令和5年4月27日

三井不動産株式会社
宗教法人明治神宮
独立行政法人日本スポーツ振興センター
伊藤忠商事株式会社

令和5年1月30日の環境影響評価審議会総会において、日本イコモス国内委員会からの要請書に対して回答するよう要請があった件について、以下の内容について回答いたします。

「日本イコモス国内委員会からの指摘事項」

図 8.6-5(3) ③緑地（並木東側）の植生断面図

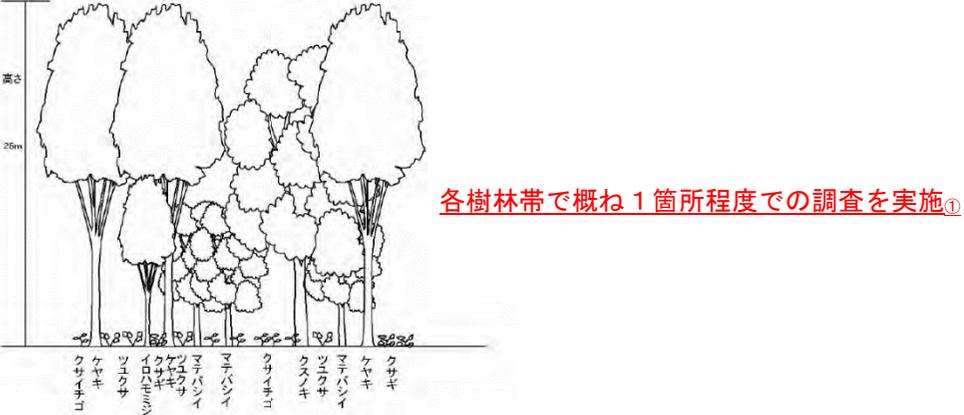
通し 番号	章- 番号	日本イコモス国内委員会の指摘	事業者の回答	評価書 (頁)
14	1-15	<p>図8.6-5(3) ③緑地（並木東側）の植生断面図</p> <p>延長約300m におよぶ並木東側の緑地であり、いちよう並木を支える緑地帯として、創建時より継承されている。</p> <p>植物社会学の群落調査の基本を踏えない、10m×60mの長大な区画が1ヵ所しか調査されなかったため、群落構造が正しく把握できていない。（資料編470頁）</p> <p>詳細：日本イコモス要請書（1月29日）の8～9頁に詳述。</p>	<p>植物群落調査において、緑地（並木東側）の調査地点が1ヵ所は不十分との指摘について、緑地（並木東側）は基本的には改変を行わない場所であるとともに、植生は均質となっております。また、調査地点・範囲については、既存技術資料※を参考に外観的に均質と考えられる植生のまとまりを対象に必要な面積で実施しています。そのため、当該樹林帯の代表箇所1箇所の調査で十分と考えております。</p> <p>植物群落調査の調査区の設定は、既存技術資料※では現地の状況に応じてその形状は変更されるものとされており、本調査でも現地の状況（形状等）を踏まえて適切に設定しています。調査範囲については、既存技術資料※を参考に外観的に均質と考えられる植生のまとまりを対象に、必要な面積で実施し、群落構造を正しく把握しています。【補足資料 No. 1、No. 2、No. 3 参照】</p> <p>※既存技術資料：自然環境アセスメント技術マニュアル(自然環境研究センター)、森林立地調査法(森林立地学会)、河川水辺の国勢調査マニュアル(国交省)、新しい河川植生調査手法(案)(土木研究所)、日本の植生(学習研究社)、植生調査法Ⅱ(共立出版)等。</p>  <p>各樹林帯で概ね1箇所程度での調査を実施①</p>	311

通し 番号	ご意見	回答	
14	<p>「植生は均質」とありますが、亜高木・低木層や草本層についても均質なのでしょうか。調査区の設定においては、10m×60mとした根拠が不明確ですので、根拠を具体的に説明してください。</p>	<p>緑地（並木東側）では毎木調査結果においても落葉広葉樹あるケヤキや常緑広葉樹であるクスノキなどが同様に広く分布しており、亜高木・低木にはマテバシイ、スダジイ、イロハモミジ等が生育しており概ね均質と考えております。調査区の面積は、対象範囲の高木高さが約20～25mを1辺とした方形区を想定して600m²としました。</p> <p>また、緑地（並木東側）については南北方向に長い土地が広がっているため、「森林立地調査法(森林立地学会)」の記載「調査区の形状には特に制限はない。通常や長方形や正方形が多い。均質な植生の広がりに応じて設置されることが重要である」等を参考に、南北方向に長い形状（10m×60m）で調査を実施しました。制限がなければ正方形の調査区を設定するところですが、植栽樹群の幅が限られていたことから、長方形の形状とし、必要な面積で実施しています。</p>	横田委員
14、 24 他	<p>「均質と考えられる植生のまとまりを対象に必要な面積で実施」とのご回答について、引用されておられる既存技術資料において、「調査を実施する（最低）必要面積」が明示されているのであれば、その面積を示した上で、今回の面積と比較を回答に記載頂ければと思います。</p>	<p>「調査を実施する（最低）必要面積」については、各既存技術資料によって記載はいくつかあり、調査面積の目安は高木林の場合 100-500m²とされています。今回の調査では、各既存技術資料の概ね記載を包括する面積を設定し、100-600m²で実施いたしました。</p>	保高委員

調査区の設定については、神宮外苑広場（建国記念文庫）については北側が保全林、南側が伐採林ですので、両方の特性を把握するためそれぞれ調査を行い、合わせて正方形の調査区となるよう、15m×30mの範囲で調査を行いました。

また、緑地（並木東側）については南北方向に長い土地に概ね均質に植生が広がっているため、「森林立地調査法(森林立地学会)」の記載「調査区の形状には特に制限はない。通常や長方形や正方形が多い。均質な植生の広がりに応じて設置されることが重要である」等を参考に、南北方向に長い形状（10m×60m）で調査を実施しました。

図 8.6-4 緑地の分布状況^①

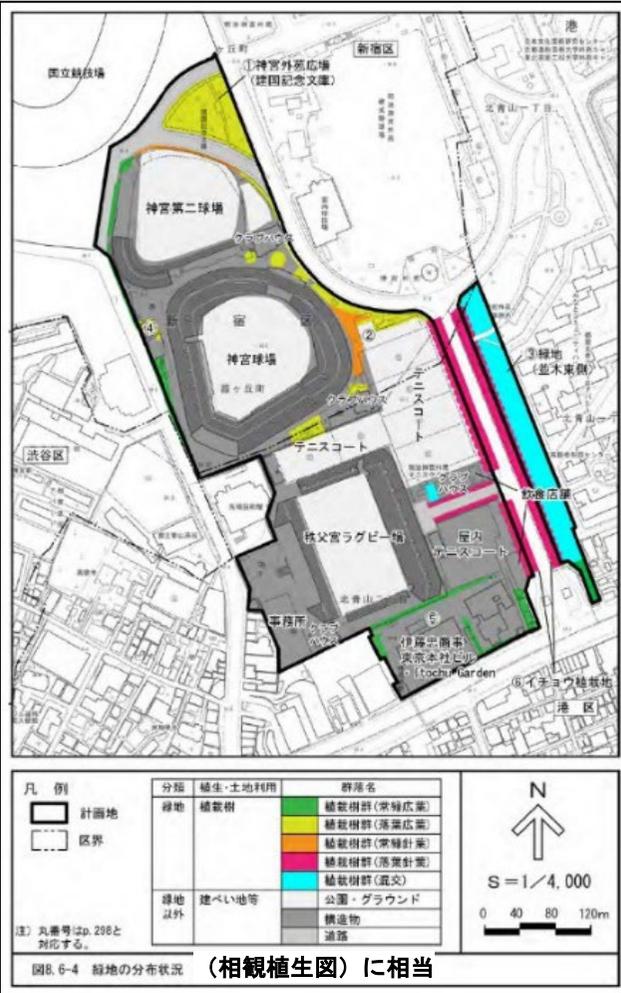
通し 番号	章- 番号	日本イコモス国内委員会の指摘	事業者の回答	評価書 (頁)
5	1-5	<p>表8.6-6 緑の量の調査方法 「緑被率の求積は、相観植生図から求めた」と記載されているが、現況調査結果の「相観植生図」が評価書の中に掲載されていない。</p>	<p>p. 303 記載の「相観植生図」が評価書の中に掲載されていないとの指摘については、p. 309 の「<u>図 8.6-4 緑地の分布状況</u>」^①が同図に該当します。</p>  <p>図8.6-4 緑地の分布状況 (相観植生図) に相当</p>	303

19	1-20	<p>表8.6-26 エリアごとの生態系の状況 現況調査の締めくくりとなる重要な表である。 以下、基本的な誤りがある。 ①樹林環境については、知事意見を踏まえて、植物社会学にもとづく群落調査を実施したのであるから、この科学的調査に基づき、現況の説明を行わなければならない。その図面が掲載されていない。</p>	<p>「現存植生図」が掲載されていないとの指摘について、p.309 記載の「図 8.6-4 緑地の分布状況」が同図に該当いたします。 今回の調査手法は、審議会の指摘を踏まえ、以下の理由により総合的に判断して Braun-Branquet による総合被度推定法を選定しており、誤りはありません。</p> <ul style="list-style-type: none"> ・群落調査結果については保全対象とする指標種を設定するとともに、その生息環境となる樹林地の保全及び再生をすることを目的としていること ・本調査結果については他地点との比較が必要なこと ・当該調査範囲については地形や植生・生物相が外観的に均質と考えられること ・いちよう並木は 2018 年 12 月から 2019 年春季までの毎木調査において活力度等の調査を実施していること 	324
25	1-22	<p>②現存植生図及び森林群落の遷移の考察の欠落 群落調査の成果物である「現存植生図」が提示されていない。 隣接する絵画館前の芝生広場の植生、御観兵榎の森については、既存資料調査の範囲に含まれているため、その内容を追記し、現存植生図の作成を行う必要がある。</p>	<p>群落調査の結果として「現存植生図」が掲載されていないとの指摘について、p.309 記載の「図 8.6-4 緑地の分布状況」が同図に該当いたします。 今回の調査手法は、審議会の指摘を踏まえ、以下の理由により総合的に判断して Braun-Branquet による総合被度推定法を選定しており、誤りはありません。</p> <ul style="list-style-type: none"> ・群落調査結果については保全対象とする指標種を設定するとともに、その生息環境となる樹林地の保全及び再生をすることを目的としていること ・本調査結果については他地点との比較が必要なこと ・当該調査範囲については地形や植生・生物相が外観的に均質と考えられること ・いちよう並木は 2018 年 12 月から 2019 年春季までの毎木調査において活力度等の調査を実施していること 	295～325

通し 番号	ご意見	回答	
5 19	<p>「相観植生図」と「緑地の分布状況の図」とでは、表現すべき植生群落の情報の具体性が異なります（緑地の分布状況は植生タイプのレベルの情報にとどまっています）。相観植生図として示すべき情報はどこに含まれているかを明確にする必要があります。</p>	<p>「相観植生図」が掲載されていないとの指摘について、評価書 P309 記載の「図 8.6-4 緑地の分布状況」が同図に該当いたします。この図は植生調査を行った結果をとりまとめたものであり、図中では落葉樹が優占する植栽樹群に分類しています。</p> <p>なお、当該範囲の樹木は、群落毎にケヤキなどの優占種などはあるものの全体としては植栽されたものであり、区分としては「植栽樹群」で整理しています。</p>	横田委員
5 19	<p>図 8.6-4 が相観植生図※2 であることの説明が欠落していたことが、要らぬ誤解を生じたと考えられないか。また、番号 19 では図 8.6-4 が現存植生図※3 であるとも説明されている。この説明も欠落していたのかもしれない。</p> <p>※2) 同図が緑被率の求積に使用可能な相観植生図であることを示す必要があると思います。要らぬ誤解や間違いを生まぬよう、事後調査図書には相観植生図としての説明をお願いできないでしょうか。</p> <p>※3) 事後調査図書には同図が現存植生図としての要件を満足する説明文を入れ、要らぬ誤解や間違いを生まぬようお願いできないでしょうか。</p>	<p>p.309 記載の「図 8.6-4 緑地の分布状況」の中で、神宮外苑広場（建国記念文庫）は植栽樹群（落葉広葉）と記載しているのは間違いとの指摘について、この図は植生調査を行った結果をとりまとめたものであり、図中では落葉樹が優占する植栽樹群に分類しています。</p> <p>また、群落調査は、生態系保全の目標を設定することを目的として、詳細な群落構造を確認したものであり、調査結果は資料編 p.467～473 に記載しています。神宮外苑広場（建国記念文庫）は評価書 p.310 及び p.324 に記載した通り、「落葉樹の下にシラカシなどの常緑広葉樹が成立する常緑落葉混合林で構成された階層構造を有するまとまった樹林帯が存在する」として記載させて頂いております。</p> <p>左記頂いたとおり、「緑地の分布状況の図」は緑被率の算出に必要な平面的な植栽樹群の情報が得られていることから、予測・評価結果には影響いたしません。今後の事後調査報告書において、誤解を生じさせないよう分かりやすく記載いたします。</p>	廣江委員

通し 番号	ご意見	回答	
25 28	<p>「現存植生図」と「緑地の分布」では、表現すべき植生群落の情報の具体性が異なります（緑地の分布はタイプのレベルにとどまっている）。現存植生図として示すべき情報はどこに含まれているかを明確にする必要があります。</p>	<p>「現存植生図」が掲載されていないとの指摘について、評価書 P309 記載の「図 8.6-4 緑地の分布状況」が同図に該当いたします。</p> <p>なお、当該範囲の樹木は、群落毎にケヤキなどの優占種などはあるものの全体としては植栽されたものであり、区分としては「植栽樹群」で整理しています。</p>	横田委員

図 8.6-5(6) ⑥4列いちょう並木の植生断面図

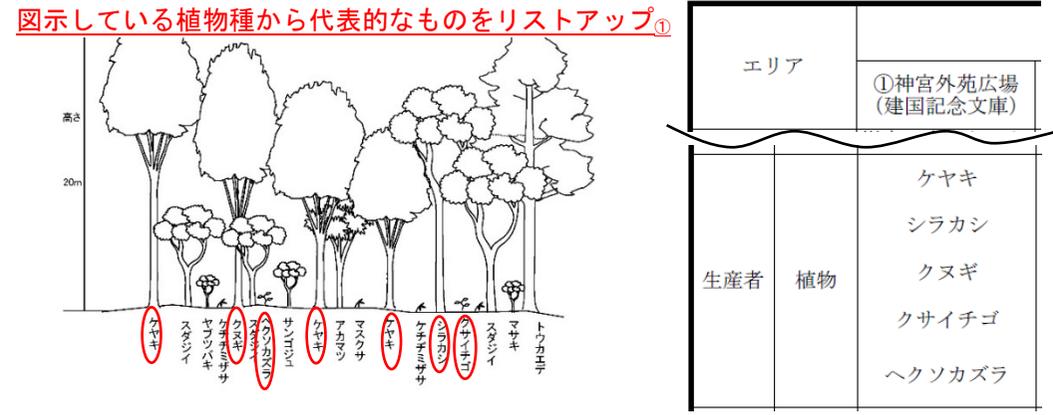
通し 番号	章- 番号	日本イコモス国内委員会の指摘	事業者の回答	評価書 (頁)
15	1-16	<p>図8.6-5(6) ⑥4列いちょう並木の植生断面図</p> <p>この図は、4本のいちょうを横から並べた図であり、断面図ではない。また、外苑のいちょう並木は、この図のように重なり合ってはならず、十分な間隔を確保し、植栽されている。現地をみないで書いているのではないかと推察される、杜撰な図面である。</p> <p>地被植物は、カナリーキズタのみが記載されているが、実際のいちょう並木における地被植物は多様であり、この調査には全く反映されていない。</p>	<p>p. 312 の図 8.6-5(6)の植生断面図は現地を見ないで描いた図であるとの指摘については、実際に<u>現地</u>で目視での確認を行った上で縦断方向（南北方向）に作図①したものであり、断面図としての条件を十分に満たしております。東西方向ではなく、南北方向での断面図であるため、いちょうが重なり合うことも間違いではないと考えています。</p> <p>地被植物についてカナリーキズタ以外の植物が調査結果に反映されていないとの指摘については、資料編 p. 473 に記載している通り、カナリーキズタ以外にも複数の植物を確認しておりますが、代表種として当該種を記載しているもので、誤りはございません。</p> <div data-bbox="792 740 1352 1219" data-label="Image"> </div>	312

通し 番号	ご意見	回答	
15	<p>「資料編 p.473 に記載している通り、カナリーキズタ以外にも複数の植物を確認しておりますが、代表種として当該種を記載しているもので、誤りはありません。」についても、例示（詳細は資料編 P.473）等、情報の引用箇所を評価書本文中に明示的に示す必要があると考えます。</p>	<p>ご指摘頂いたとおり、カナリーキズタ以外にも、ツユクサ、クサイチゴ、ヤブスゲ（詳細は資料編 P.473）等の植物を確認しております。</p>	保高委員
15	<p>図 8.6-4 の①～⑥で描かれた植生断面図であるが、どの方向（断面）に沿って描かれた図であるか、を示す説明がない。今回の事業者の説明では、⑥4 列いちょう並木の植生断面図を「縦断方向（南北方向）に作図したもの」としているが、評価書案に「縦断方向」や「南北方向」という説明はない。また、計画地内の①～⑥の各場所で、どの「方向」に断面を設けたか、を示す図（例えば、図 8.6-4 中に断面方向を示す線を描くなど）も説明もない。</p> <p>専門外の方々(住民)への説明であるという視点の欠落が「説明不足」に繋がり、要らぬ誤解を生じた可能性がある。事後調査図書では、ぜひ、今以上の正確な記述と丁寧な説明をお願いしたい。</p>	<p>左記頂いたとおり、一部分かりづらい表現となっていた部分があるため、事後調査報告書においては植生断面図の断面方向についても図を交える等、分かりやすく記載いたします。</p>	廣江委員
15	<p>・「見ないで描いたような杜撰な」図である。という指摘に対して、事業者側では観察結果を示したとしており、実際には写真等をとっておられるでしょうから、事実関係として撮影日と画像を示せば疑念を払しょくできるかと思えます。</p>	<p>植生断面図については令和 4 年 6 月 29 日に現地調査にて目視で確認した上で作図しております。</p> <p>東西方向ではなく、南北方向での断面図であるため、いちょうが重なり合うことも間違いではないと考えています。</p>	水本委員

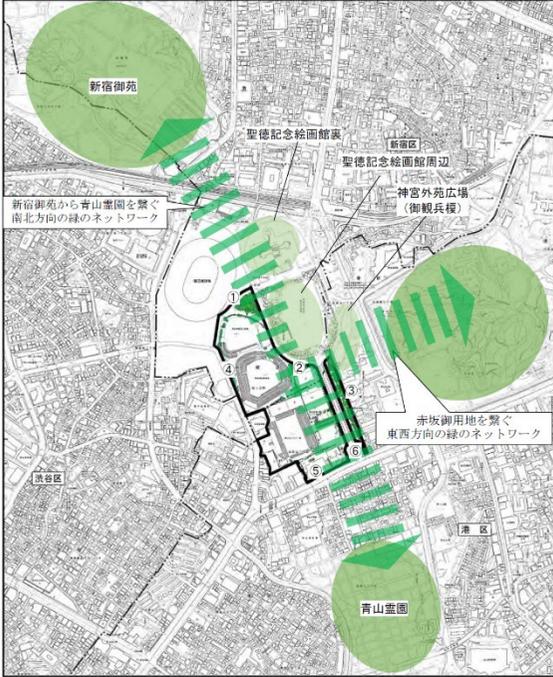
通し 番号	章- 番号	日本イコモス国内委員会の指摘	事業者の回答	評価書 (頁)
21	1-20	③土壌は、具体的な土壌名の記載、深さの記載が必要である。	具体的な土壌名と深さの記載が必要との指摘について、これらについては資料編 p. 474～p. 475 に記載しております。	324

図 8.6-13 移植樹木の樹種及び樹木番号(建設後、詳細調査等を反映)より抜粋

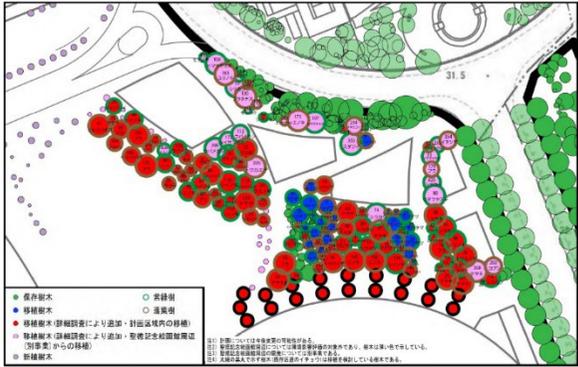
通し 番号	章- 番号	日本エコモス国内委員会の指摘	事業者の回答	評価書 (頁)
35	2-5	「既存の樹林を、極力残す」と記載されているが(332頁9行目)、大量(61%)もの樹林が破壊される計画であり、虚偽の報告である。	神宮外苑広場(建国記念文庫)の61%の樹林が破壊されるとの指摘について、神宮外苑広場(建国記念文庫)等の緑地については破壊するわけではなく、北側は保全エリアとして残した上で、文化交流施設棟周辺及び中央広場廻りに移植し復元する計画です。なお、移植先には神宮外苑広場(建国記念文庫)等から約112本の樹木を移植し、さらに新植樹木も配置することで、神宮外苑広場(建国記念文庫)の樹林及び生態系を復元する計画であり、虚偽ではございません。	332
36	2-6	「東京都風致地区条例に示される都市の風致を維持する植栽計画となっていることから、周辺地域も含めた植物相及び植物群落は維持される」(332頁11~12行目)と、記載されているが、樹林地は群落としての規模を維持することが不可能な規模となっており、また、絵画館前の樹林地は、風致地区A地区であるが、最も重要である歴史的樹木が伐採・移植される計画で、風致地区を維持するとの記述は、「虚偽の報告」である。 詳細：日本エコモス要請書(1月29日27~38頁)	<p>神宮外苑広場(建国記念文庫)等の樹林地が群落としての規模を維持することが不可能な規模となるとの指摘については、神宮外苑広場(建国記念文庫)等の緑地は破壊するわけではなく、北側は保全エリアとして残した上で、文化交流施設棟周辺及び中央広場廻りに移植し復元する計画です。なお、移植先には神宮外苑広場(建国記念文庫)等から約112本の樹木を移植し、さらに新植樹木も配置することで、神宮外苑広場(建国記念文庫)の樹林及び生態系を復元する計画であり、樹林地の規模を維持する計画です。</p> <p>絵画館前の樹林地の歴史的樹木が伐採・移植されるとの指摘について、また、風致地区条例を遵守し風致地区内での移動を行う計画であることから、都市の風致を維持する植栽計画としており、虚偽ではございません。今後も条例に従い計画を進めてまいります。</p> 	332

通し 番号	章- 番号	日本イコモス国内委員会の指摘	事業者の回答	評価書 (頁)
37	2-7	<p>植物群落の変化の内容及び程度は小さいと予測する（332 頁17行目）。</p> <p>植物群落は、大幅に破壊されるため、「虚偽の報告」である。</p> <p>詳細：日本イコモス要請書（1月29日27~38頁）</p>	<p>植物群落が大幅に破壊されるとの指摘については、神宮外苑広場（建国記念文庫）等の緑地は破壊するわけではなく、北側は保全エリアとして残した上で、文化交流施設棟周辺及び中央広場廻りに移植し復元する計画です。なお、移植先には神宮外苑広場（建国記念文庫）等から約112本の樹木を移植し、さらに新植樹木も配置することで、神宮外苑広場（建国記念文庫）の樹林及び生態系を復元する計画です。改変する神宮外苑広場（建国記念文庫）や再生復元する文化交流施設棟周辺及び中央広場周りの樹林地について、再生復元する生態系に配慮した維持管理を行い、定期的なモニタリング状況に応じた順応的管理を継続し、将来にわたって緑地環境の保全を図る計画であるため、植物相及び植物群落の変化の内容及び程度は小さいと予測しており、虚偽ではございません。</p>	332

通し 番号	ご意見	回答	
31	80%近くが破壊されるという日本イコモス国内委員会の指摘に対し、そうではないことを記述しているの、可能なら、具体的に改変されるのは何%で、移植し復元する緑地が何%にあたるか、記載できると良いかもしれません。	神宮外苑広場（建国記念文庫）については既存樹木 149 本のうち保存 58 本、移植 50 本、合計 108 本(7割以上)を保存移植する計画であり、80%の破壊をすることはございません。	森川委員
35 他	区域内・外からの移植に分類して、このプロジェクト全体として何本・何%の樹林が残るのかを、一覧表にして回答に追記を頂ければ、市民にとってよりわかりやすくなると思慮します。	区域内については存置する樹木が615本、移植する樹木が191本であり、区域外から移植する26本を合わせて832本を存置、移植により残す計画です。これは、現状の区域内の高木本数1,381本のうち約60%が残ることとなります。 また、絵画館前も含めた保存、移植、新植樹木の本数について、現況の本数1,904本に対して完成後は1,998本となることをプロジェクトサイトにおいて公表しています。	保高委員
